改善箇所説明図

令和4年6月2日付け届出番号「5157」リコール作業において、バッテリーケーブル点検・交換作業要領書の記載が不適切なため、当該ケーブルに異品の固定クリップが取り付けられている。そのため、そのまま使用を続けると、エンジン振動により当該ケーブルの被覆が摩耗、素線が露出して短絡し、最悪の場合、エンジン始動ができなくなるおそれがある。

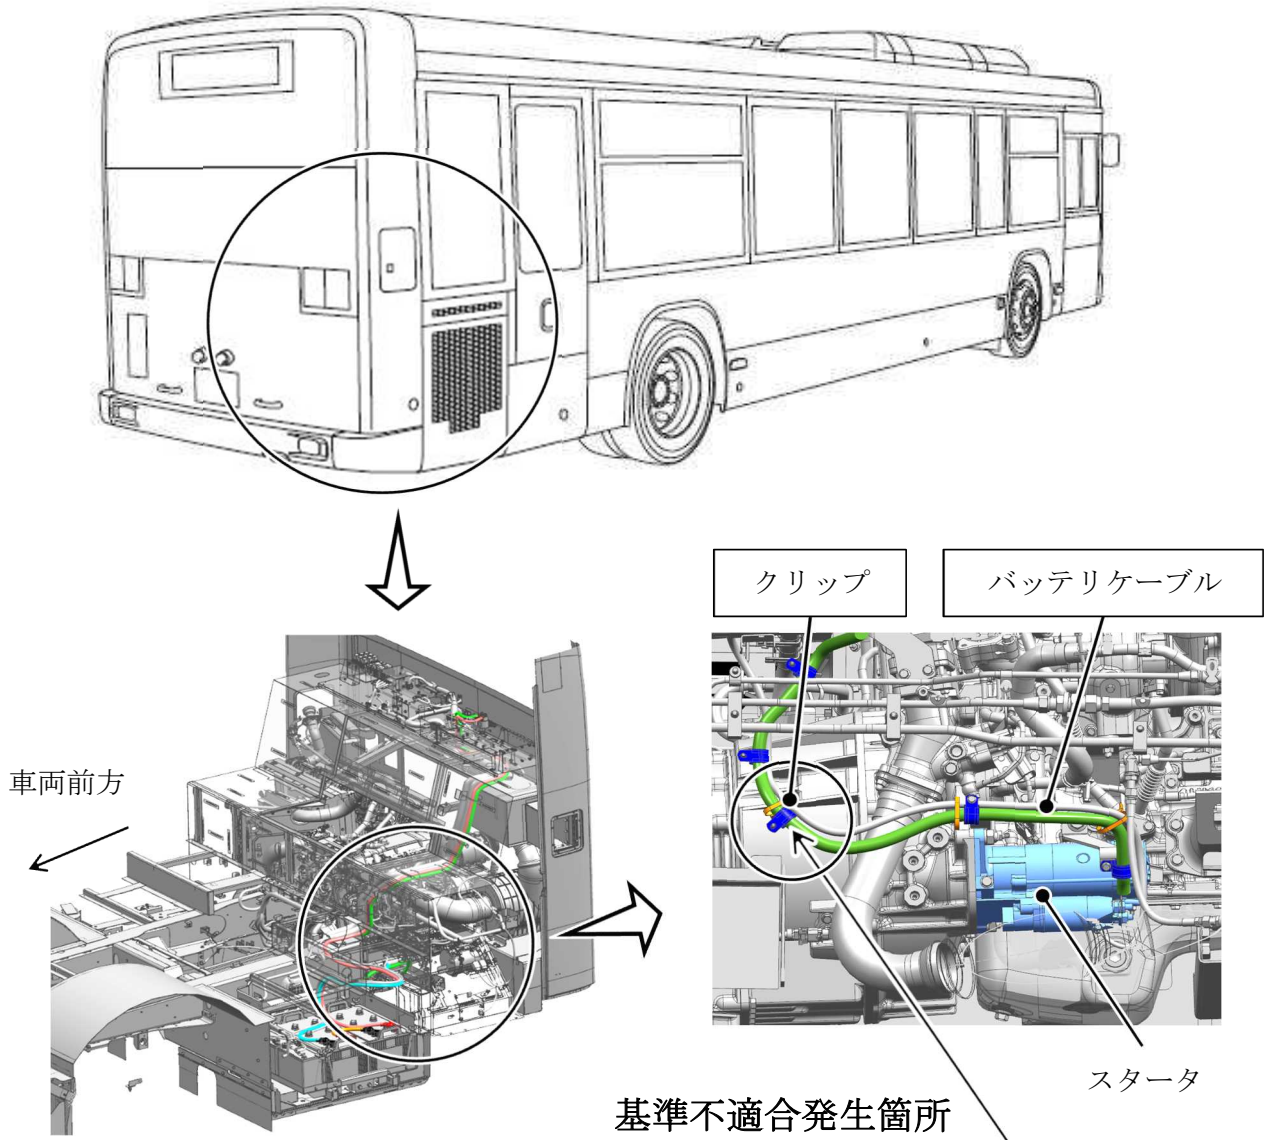
注：□は措置する部品を示す。

全車両、固定クリップを正規品に、バッテリーケーブルを新品に交換する。

識別：運転者席左側ドア開口部のシリアルナンバープレートの左下に白色ペイントを塗布する。
